Dossier d'enquête préalable à la déclaration d'utilité publique

RD137- Desserte de Luçon depuis l'autoroute A83

Mars 2024

Pièce F2 : Avis émis sur le projet et mémoire en réponse du maître d'ouvrage à l'avis du Conseil Scientifique Régional de Protection de la Nature (CSRPN) et de la Mission Régionale d'Autorité Environnementale (MRAe).

Carte de chaleur du Murin de Daubenton (source MNHN In Répartition et activité des Chauves-souris dans le marais Poitevin, 2019-2022, C ; GILARD)

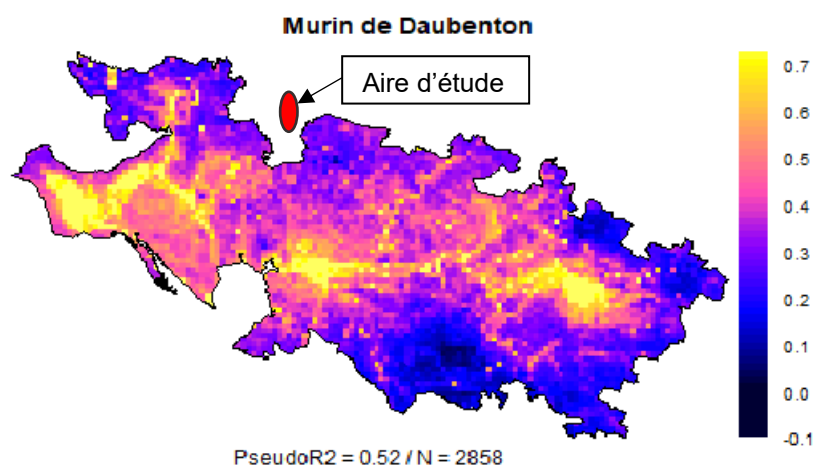
Concernant les niveaux d'enjeux liés aux espèces de chiroptères à enjeu fort au sein du site Natura 2000 du marais Poitevin, l'analyse des incidences sur le réseau Natura 2000 menée dans le chapitre 9 de la pièce D2 répond à cette question. Voici toute de même un complément d'analyse :

- ▶ Le Murin de Daubenton cumule 27 contacts sur l'aire d'étude aux points 2, 3, 4 et 5. Elle présente donc un niveau de couverture important mais un niveau d'activité faible. La présence de gîtes potentiels anthropiques/sylvestres est relevé près du point 5 (les Desbats). D'après C. GILARD dans « Répartition et activité des Chauves-souris dans le marais Poitevin, 2019-2022, C ; GILARD » « elle semble suivre les linéaires de cours d'eau du marais dans les marais mouillés et desséchés. Son activité, à l'inverse, est moins forte dans les zones de plaines et boisées ». Ainsi, la carte ci-dessous traduit bien cet état de fait. Si l'aire d'étude semble entourée de secteurs d'activité importante, il est important de noter qu'il s'agit de zones de marais dont les habitats et le paysage n'ont rien à voir avec ceux de l'aire d'étude (plaine calcaire, grandes cultures).

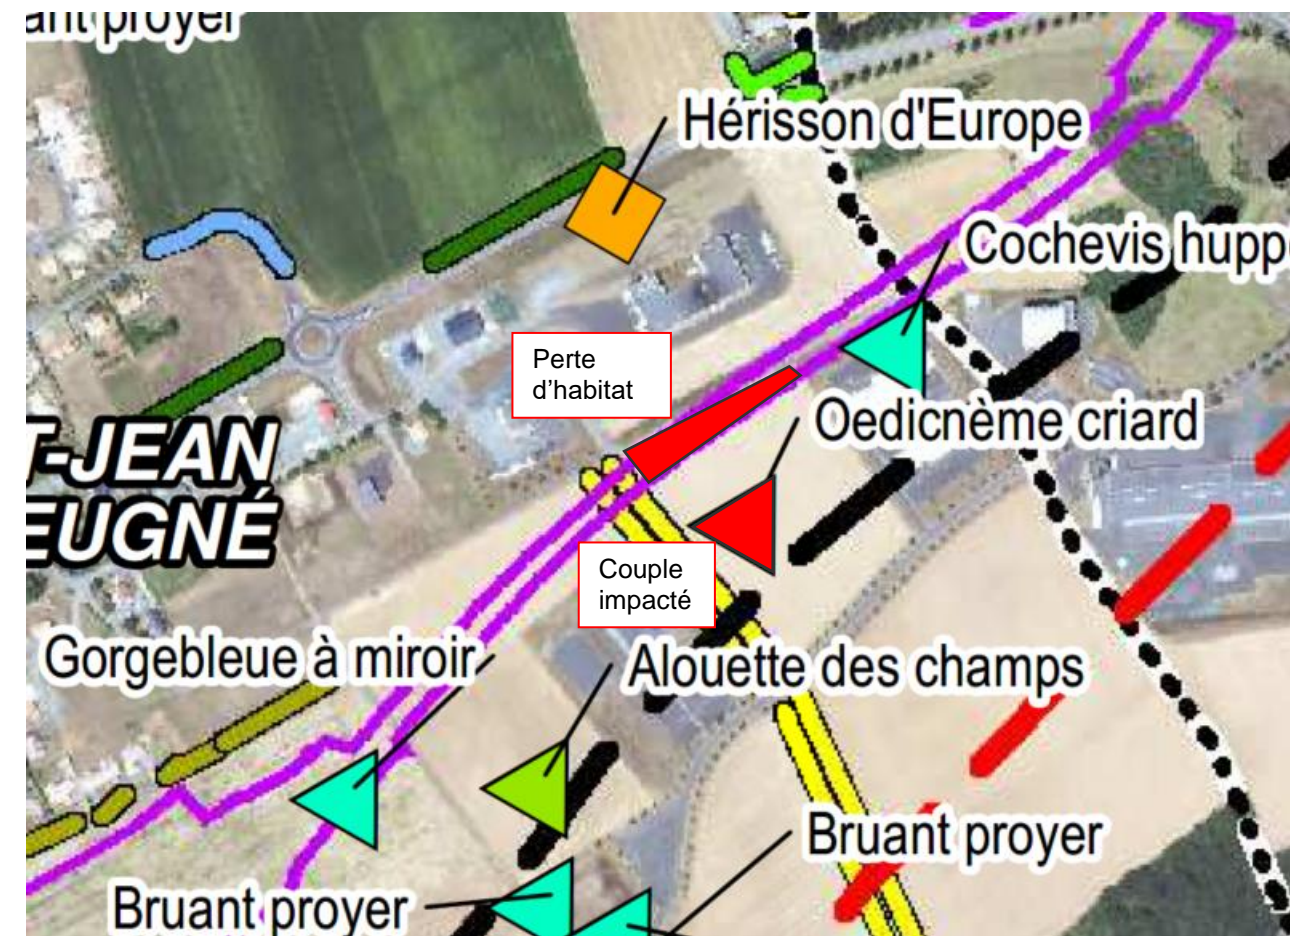
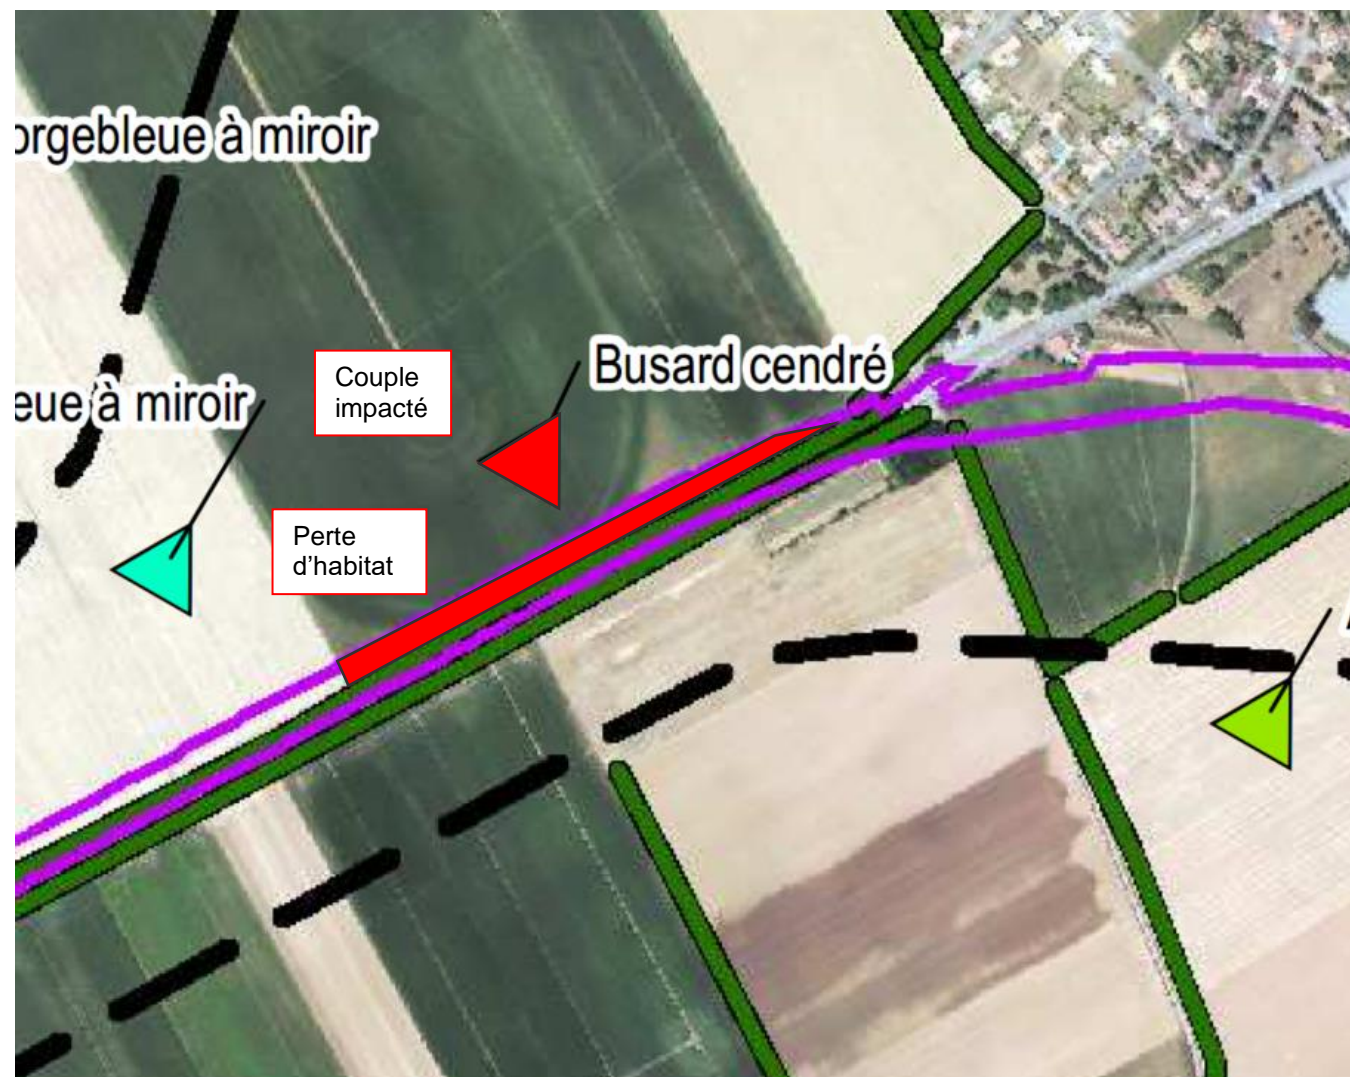
- ▶ Le rapport fait le bilan des suivis réalisés par cadrats d'échantillonnage de 5x5 km entre 2005 et 2012 ;
- ▶ Un seul cadrat concerne le sud de l'aire d'étude (centré sur le bourg de Sainte-Gemme-la-Plaine) et il n'a été suivi qu'en 2005 (19 ans) ;
- ▶ Le rapport indique p.10 « Les deux cadrats de la Vendée réalisés en 2005 (ndlr : dont le cadrat Ste-Gemme-la-Plaine) ont été abandonnés et remplacés en 2006 par deux autres en raison des très faibles abondances découvertes en 2005 » ;
- ▶ Le cadrat de Sainte-Gemme-la-Plaine présente une estimation à 4 couples en 2005 ;
- ▶ L'estimation du nombre de couples pour les plaines bordant les marais Poitevin est donnée à 520 couples en 2012, soit sensiblement le même effectif que sur la période 2005-2007.

Les éléments du rapport cité par le CSRPN nous permettent donc de préciser les points suivants concernant l'espèce au sein de l'aire d'étude :

- ▶ L'aire d'étude n'est pas située sur un secteur notable pour l'espèce puisque le seul cadrat positionné ici n'a été fait qu'une seule année, avant d'être abandonné par manque de résultat.
- ▶ Le seul résultat dont nous disposons (sur un périmètre différent de l'aire d'étude) est de 4 couples.

Ainsi, avec 2 couples observés en 2019, le résultat est en cohérence avec les estimations de 2005 et démontre que l'aire d'étude n'est pas un site majeur pour l'espèce.

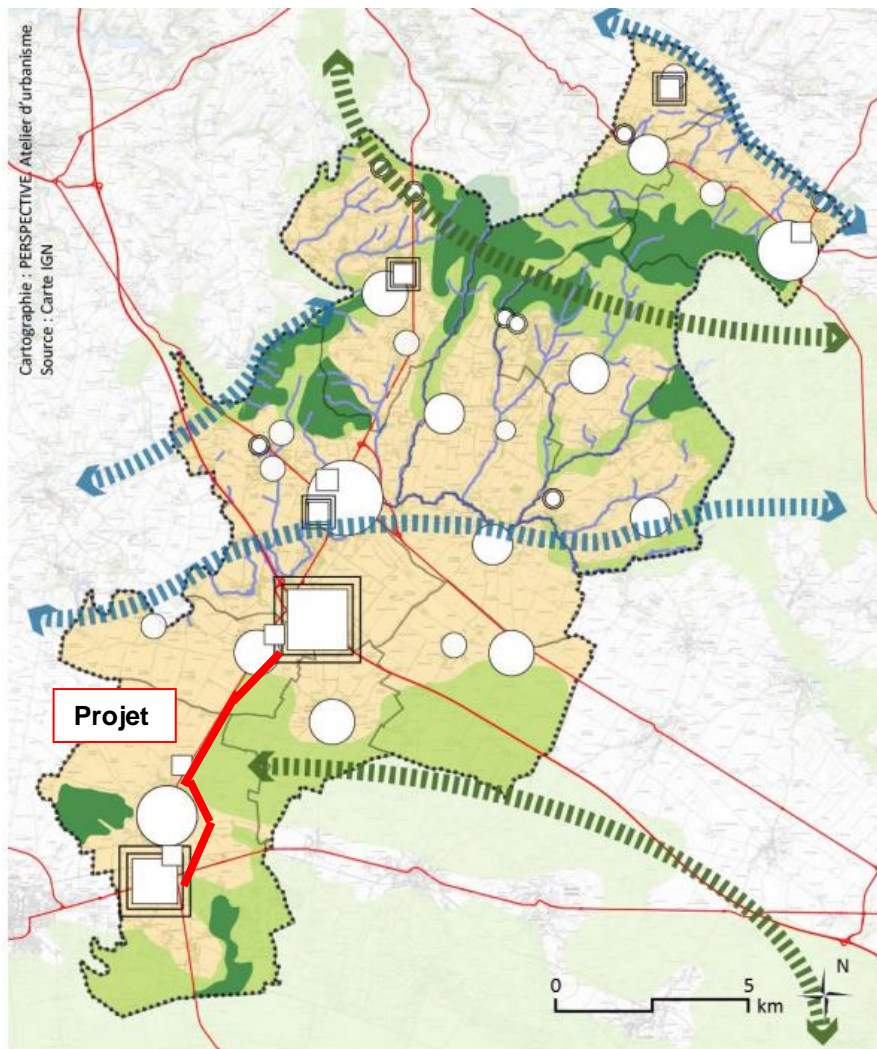
La description des incidences sur la TVB est indigente (page 212). En effet l'étude conclue à une incidence faible et un impact moyen considérant que les corridors déjà présents sont détériorés. Hors, en page 79, la carte du PLU-I semble indiquer que la continuité écologique « trame verte » vient se heurter au projet. En outre, les fonctionnalités des corridors locaux identifiés par les inventaires de terrain ne sont pas présentées et la carte en page 116 est peu précise. Il manque notamment un corridor à l'est de Sainte-Gemme-la-Plaine (secteur Les Desbats).

La carte ci-après présente la trame verte et bleue du PLUi avec le projet superposé en rouge :

Ainsi cette trame verte ne vient pas « se heurter » au projet puisqu'elle est inexistante à cet endroit et que la RD 137 en marque une limite évidente.

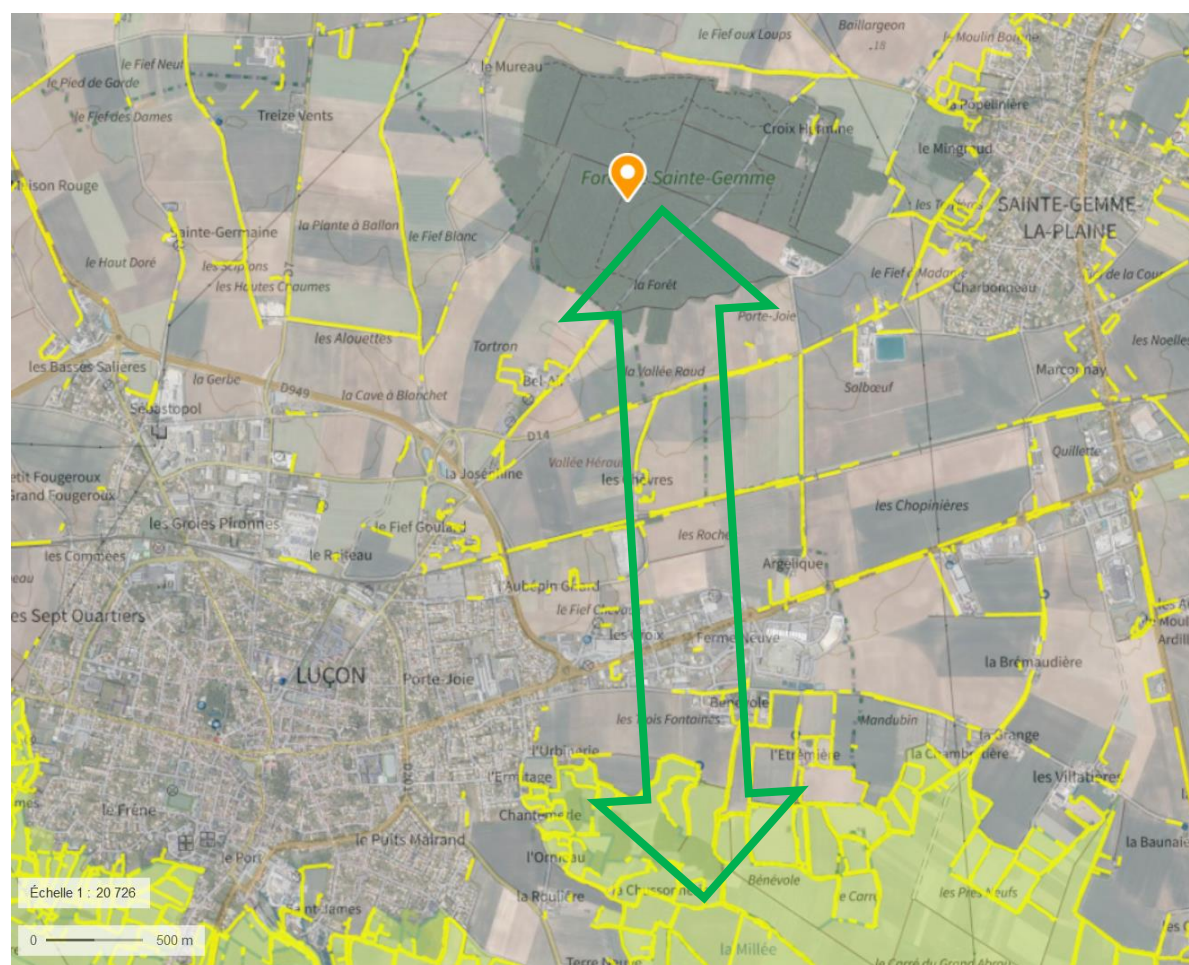
Une mesure favorable aux chiroptères et aux oiseaux repose sur la plantation de 4 965 mètres de haies situés aux abords de la future infrastructure. Le linéaire cumulé est intéressant mais ne répond pas aux besoins des espèces à court terme le temps que la haie se développe (soit une quinzaine d'années). De plus la plantation n'a pas été mise en perspective avec les ruptures de corridors (non explicitées) engendrées par le projet, d'autant que les haies sont pour partie plantées en remplacement de haies fonctionnelles arrachées.

La forêt de Sainte-Gemme est située à l'ouest du bourg de Sainte-Gemme, la forêt de Barbetorte (les Magnils) est située à 3,5 km à l'est. Les deux boisements sont séparés par une large plaine cultivée au sein de laquelle on trouve un reliquat bocager dégradé (Cf carte ci-après).

Un travail sur les connexions passerait par un renforcement de ce réseau bocager via la plantation de haies dans un axe est-ouest ainsi que la plantation de bosquets-boisements permettant la création d'une trame dite par « pas japonais ».

Si la plus-value écologique est indéniable, la réalisation de ce programme d'action nécessitera un temps long qui n'est pas compatible avec la nécessité de réaliser les compensations avant ou de manière simultanée aux impacts. De plus, le lien fonctionnel avec les haies impactées au droit de l'aire d'étude n'est pas évident étant donné la distance à ces dernières, et le fait qu'elles soient situées à l'est de Sainte Gemme-la-Plaine.
